**Demande d'autorisation environnementale présentée par la SAS PARC
EOLIEN DE LA CHAPELLE pour l'installation et l'exploitation d'un parc
éolien comportant deux éoliennes et un poste de livraison sur la
commune de BOIVRE-LA-VALLÉE**

Mémoire en réponse intermédiaire aux contributions du public

Période de réponse : 12/10/2025 – 05/11/2025

Carte 32 : Saturation visuelle depuis le bourg de Montreuil-Bonnin

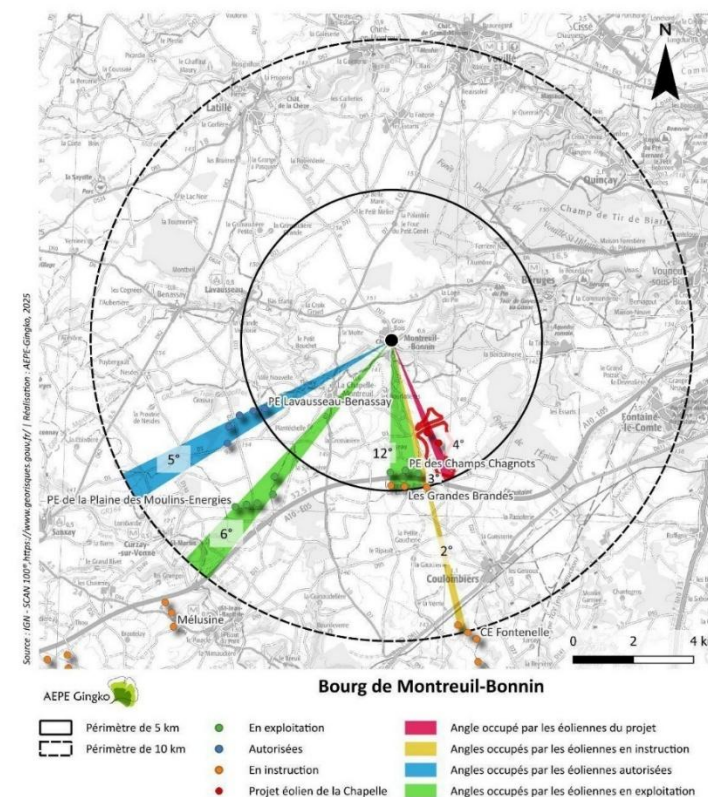
« [...] L'ajout d'un cinquième parc éolien visible depuis le château, portant à près d'une vingtaine le nombre total d'éoliennes en covisibilité directe, entraînerait une saturation visuelle manifeste contraire à la préservation de ce cadre historique. Ce phénomène de cumul, appelé effet d'encerclement, dénature profondément la lecture du paysage historique et porte atteinte à l'intégrité visuelle du monument. [...] » **Contribution n°106**

Par ailleurs, le parc éolien des Grandes Brandes, situé en arrière-plan du parc des Champs Chagnots depuis le bourg de Montreuil-Bonin, n'accroît pas l'occupation visuelle globale du motif éolien (voir annexe).

Toutefois, tous les photomontages réalisés en lisière sud-est du bourg (n°20 et 21) illustrent des perceptions assez faibles des éoliennes du parc projeté, puisqu'elles sont filtrées par la trame bocagère sur le point de vue n°20 et qu'elles s'insèrent en arrière-plan, sur l'horizon, avec une taille similaire à celle des arbres sur le photomontage n°21. Sur les deux points de vue, les éoliennes des Champs Chagnots et des Grandes Brandes sont perceptibles de manière similaire aux éoliennes du projet, mais occupent une autre portion de l'horizon. Depuis le bourg en lui-même, la simulation visuelle n°25 montre une absence de visibilité du parc projeté.
